PIÈCES COMPLÉMENTAIRES N°1

**EXTENSION DU RÉSEAU D'ADDUCTION EN EAU POTABLE DE LA CACL –
BOUCLAGE SOUS LA RD 24
(Bourg de Matoury – Giratoire Adélaïde Tablon)**

Rapport GE1E0718
Juillet 2018

Objet : Compléments n° 1 à l'autorisation environnementale unique de l'extension du réseau d'adduction en eau potable de la CACL – Bouclage sous la RD 24 (bourg de Matoury – giratoire Adélaïde Tablon).

Figure 1 : SUP site inscrit et classé Habitation Mondélice-Vidal

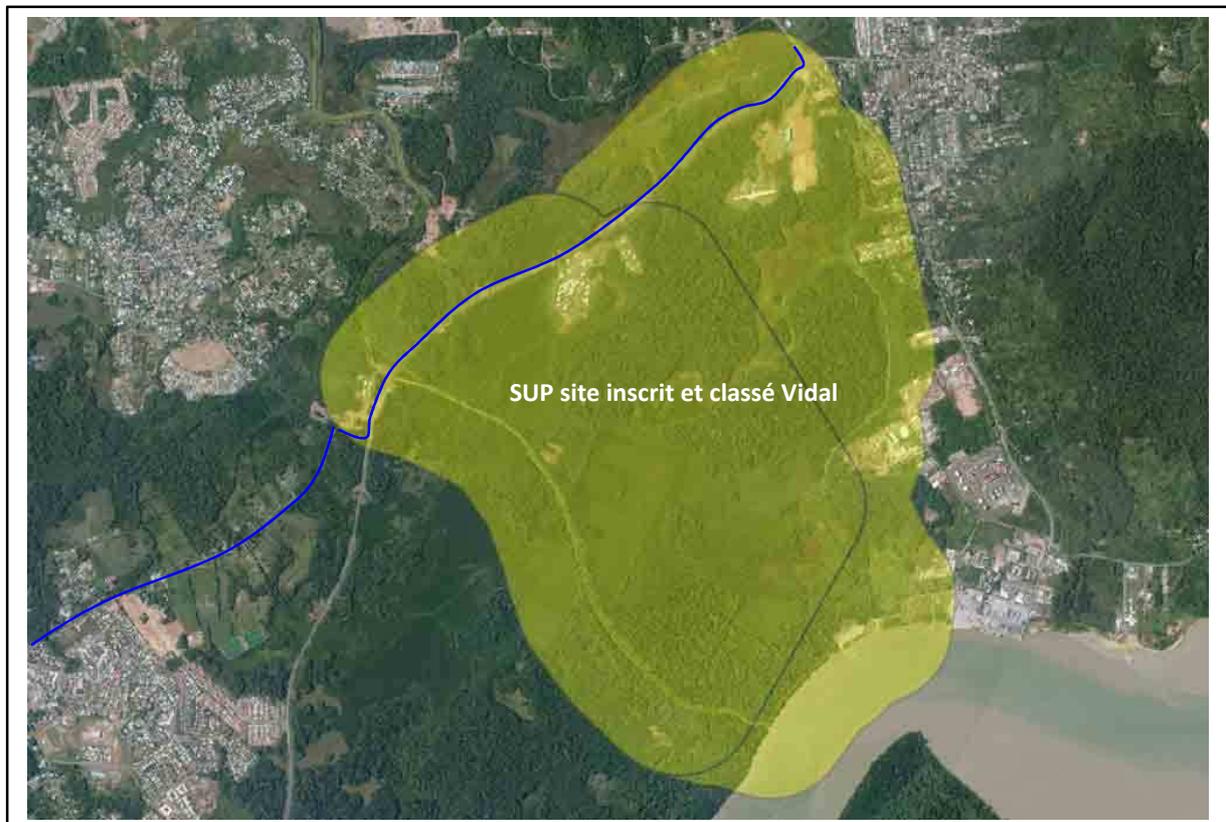
Votre projet traverse le site inscrit de Vidal-Mondélice dont la procédure de désinscription est en cours. Néanmoins ce classement et les obligations qui en découlent est toujours en vigueur. Le projet est également situé dans le périmètre de protection de 500 mètres de ce monument historique.

Pour ces deux raisons, il convient de solliciter l'avis de l'Architecte des Bâtiments de France.

Le projet a fait l'objet d'un avis de la DAC qui précise qu'il ne fera pas l'objet d'une prescription archéologique préventive en application des articles L. 522-1 et L 522-2 du code du patrimoine (cf. annexe 1 Avis DAC demande AEU).

La loi du 25 février 1943 instaure l'avis de l'Architecte des Bâtiments de France sur toute demande d'autorisation de travaux à l'intérieur d'un périmètre de protection de 500 mètres de rayon autour des monuments historiques, qu'ils soient classés ou inscrits.

En effet, le projet de conduite d'adduction en eau potable est dans la Servitude d'Utilité Publique AC1 assiettes relatives aux Monuments historiques inscrits et classés de l'Habitation Mondélice-Vidal.

Le projet fera donc obligatoirement en mairie une demande d'avis de l'architecte des bâtiments de France (**procédure distincte de la demande d'Autorisation Environnementale Unique**).

Figure 2 : Emprise de voirie dans le tracé de la piste de pose et d'entretien

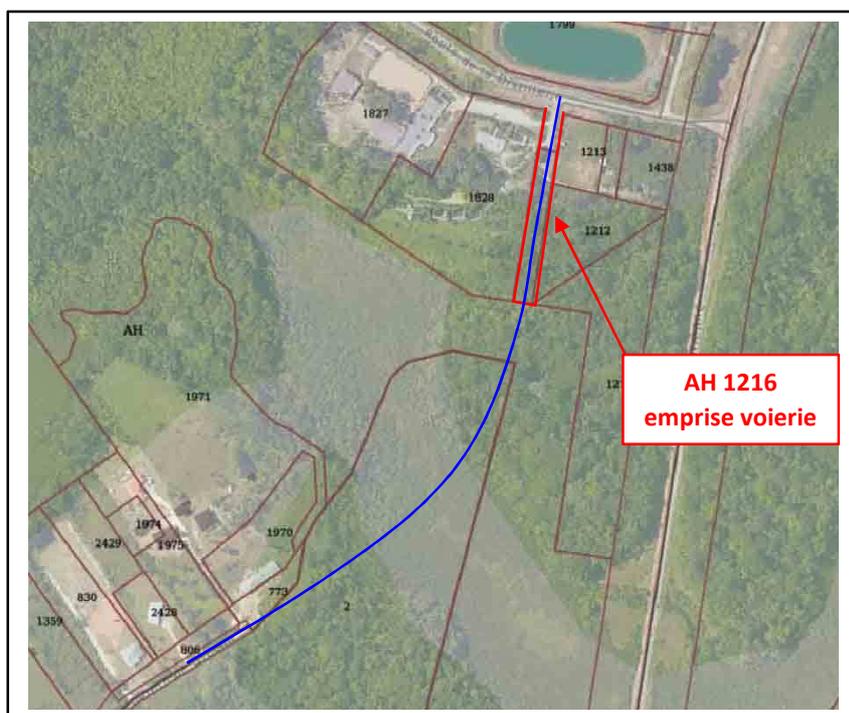
Le projet présente trois variantes de tracés. Il semble que la variante 1 soit retenue. Cependant, cette variante est celle qui présente le plus d'impact sur la zone humide et le corridor écologique identifiés dans le dossier. Une justification supplémentaire quant au choix de cette variante doit être présentée, d'autant que d'un point de vue environnemental, c'est la variante 3 qui semble la moins impactante.

- ✓ la variante 1 au regard du parcellaire cadastrale de la commune de Matoury est favorable à l'implantation de la piste de pose et d'entretien. En effet, elle dispose d'une emprise de voie d'une largeur de 20 m sur la parcelle AH 1216 au sud du centre équestre permettant une future connexion entre le bourg de Matoury et la route de la Distillerie via le chemin Gibelin.

Secteur du marais potentiellement favorable au Héron strié

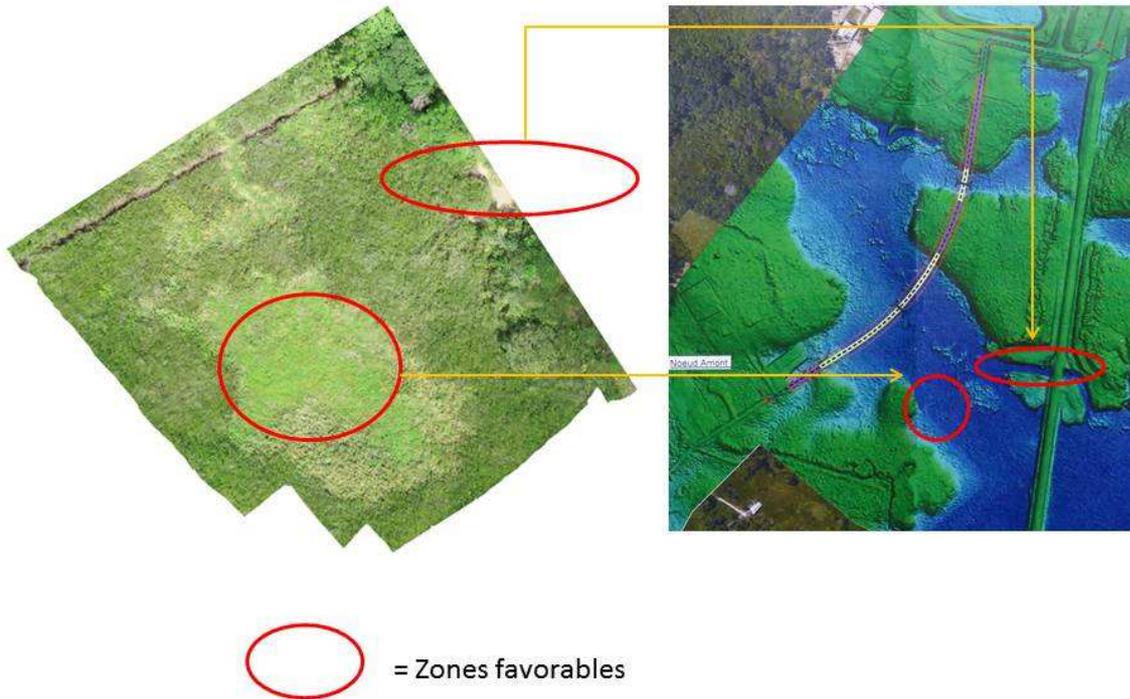
Si la variante 1 était maintenue, un dossier de demande de dérogation pour l'espèce ornithologique « Héron Strié » (*Butorides striata*) doit être fourni, sauf à fournir des inventaires et/ou études complémentaires permettant d'écarter tout risque de destruction de cette espèce.

Le canal principal, seule partie du marais accessible et qui nous semble largement la plus valorisante pour ce Héron. Une zone centrale où la végétation est plus basse et où le Héron strié a été observé perché mais qui correspond probablement plus à un secteur d'alimentation.

Sur la carte ci-dessous nous avons délimité les 2 zones à épargner en priorité.

Figure 7 : Projet d'acquisition sur Matoury du Conservatoire du Littoral – CDL (projet)

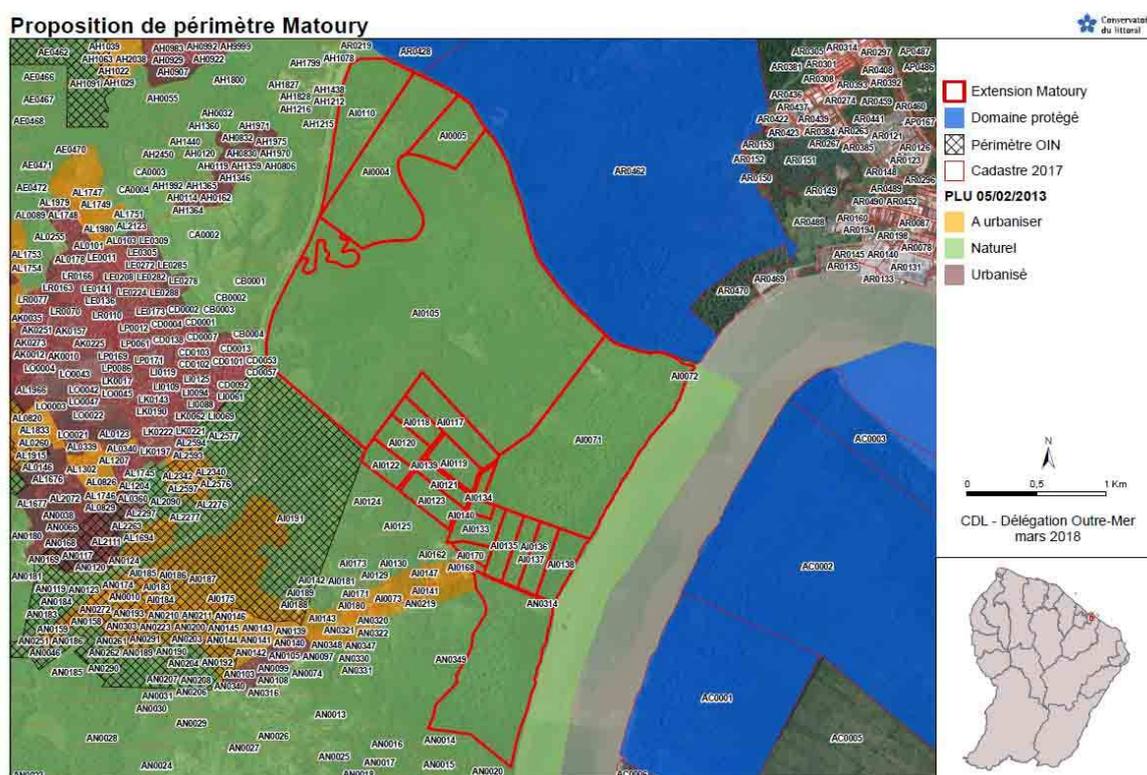
Il convient de localiser les propositions de mesures compensatoires. Il est attendu une carte délimitant les zones qui seront acquises dans le cadre de la compensation. Des propositions de mesures de gestion pourraient également être proposées.

Le choix de la compensation s'orienterait vers de l'acquisition foncière dans le projet de programme d'action du Conservatoire Du Littoral sur la commune de Matoury (zone en rouge sur la carte ci-dessous). La surface de zone humide au regard des enjeux identifiés est compensée par un ratio de 10 (maximal selon la grille d'indice du CNPN). Cette compensation permettrait au Conservatoire Du littoral d'acquérir des terrains d'habitats similaires pour renforcer la préservation des zones humides comme celles des marais Tigami ou des zones humides soumises à une pression urbaine actuelle et future (OIN). Une des parcelles susceptibles d'être acquises par le Conservatoire Du littoral dans le cadre de la compensation pourraient être l'une du zonage rouge de la carte suivante (cf. annexe 2, échange CDL).

Une convention CACL-CDL sera établie et la CACL mettra à disposition une enveloppe de 18 000 euros dans le cadre de la compensation par acquisition foncière.
